原子炉施設設置地盤の物性について

平成20年11月6日

東京電力株式会社

地震前のボーリングにおける R Q D および最大コア長と地震後調査の比較

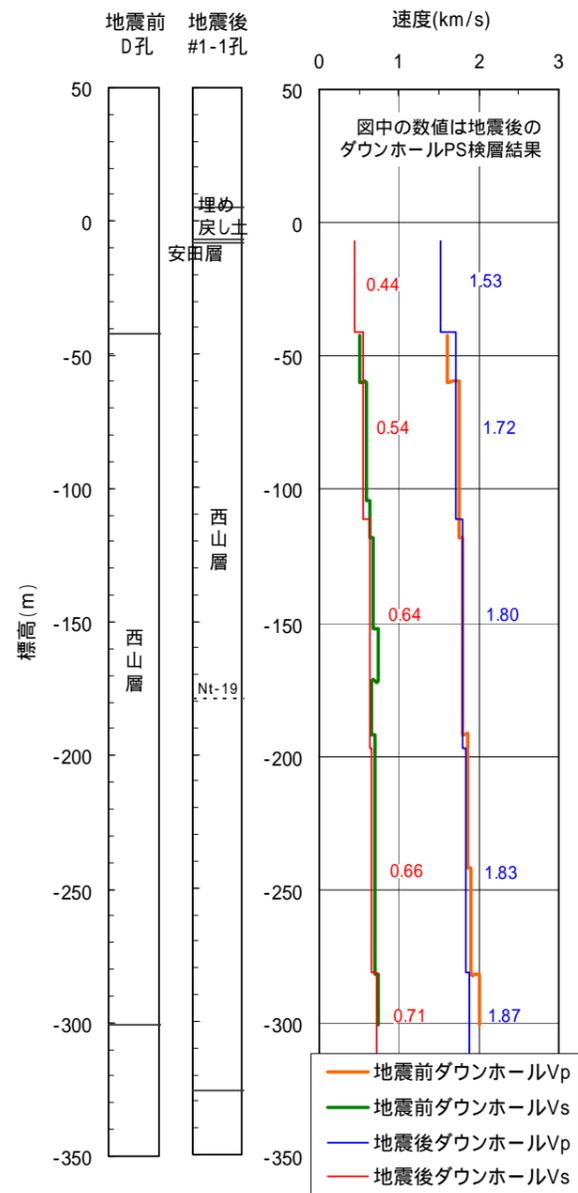
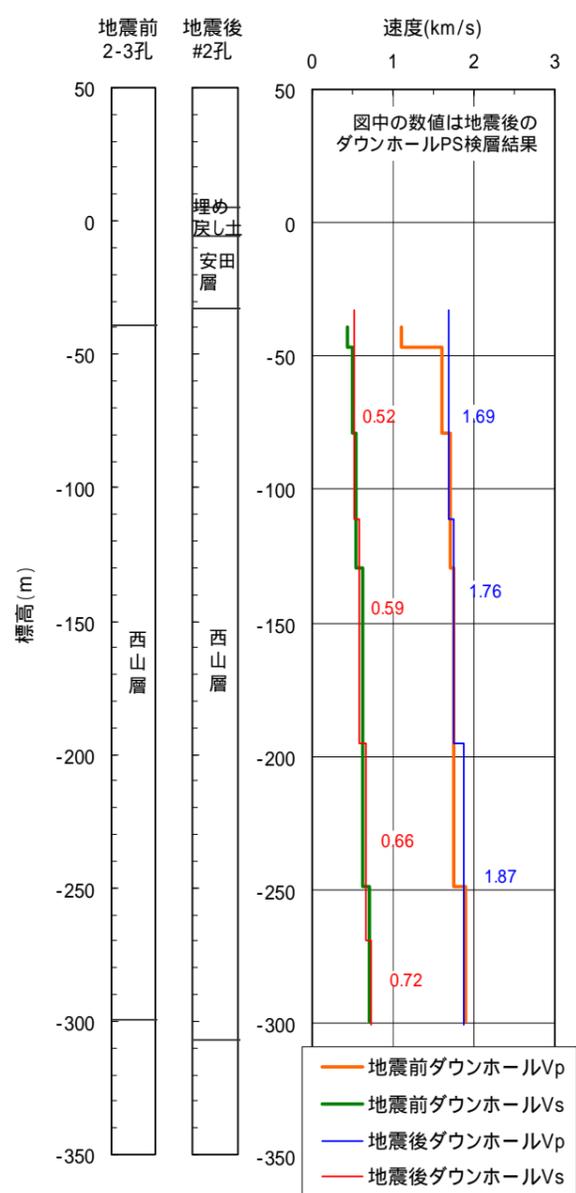
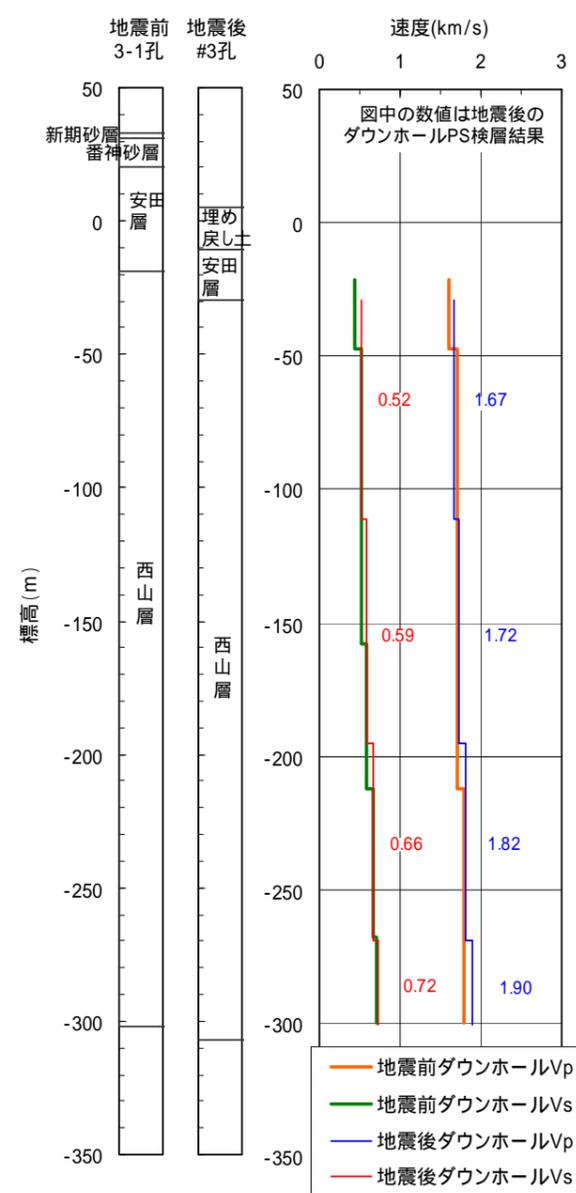
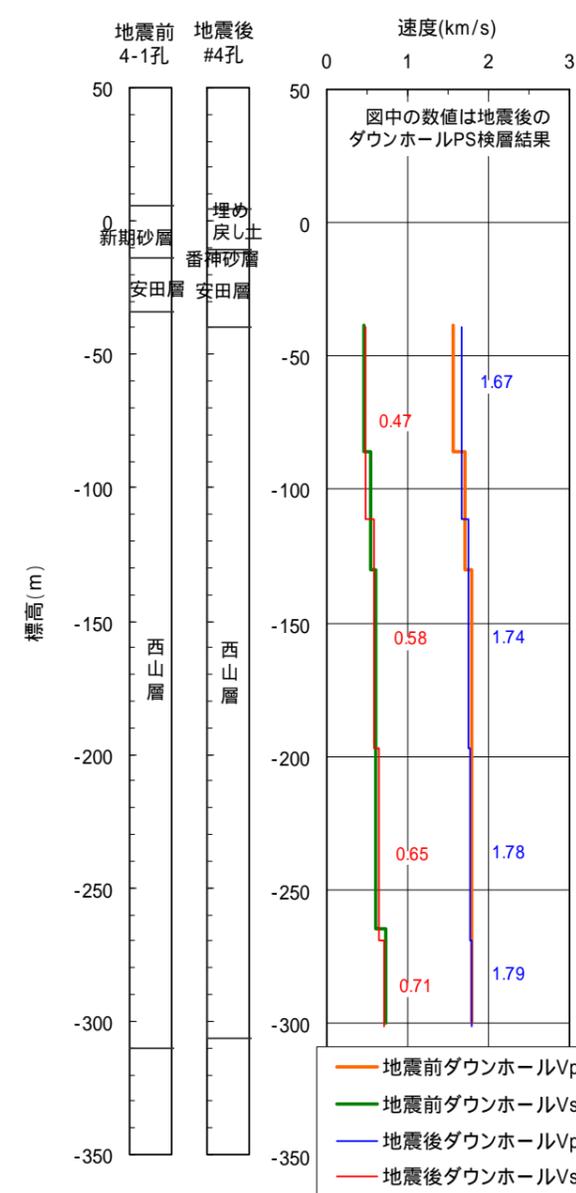
地震前後の原子炉施設設置地盤の物性を比較して、地震の影響がないかどうか確認すること。

地震前後の平均 R Q D および平均最大コア長は概ね同様であり、地震による影響は特に認められない。2, 5号については地震後の R Q D, 最大コア長が特に大きい傾向にあるが、当該号機の申請は昭和 58 年と古いため、削孔技術の進歩等の要因が考えられる。
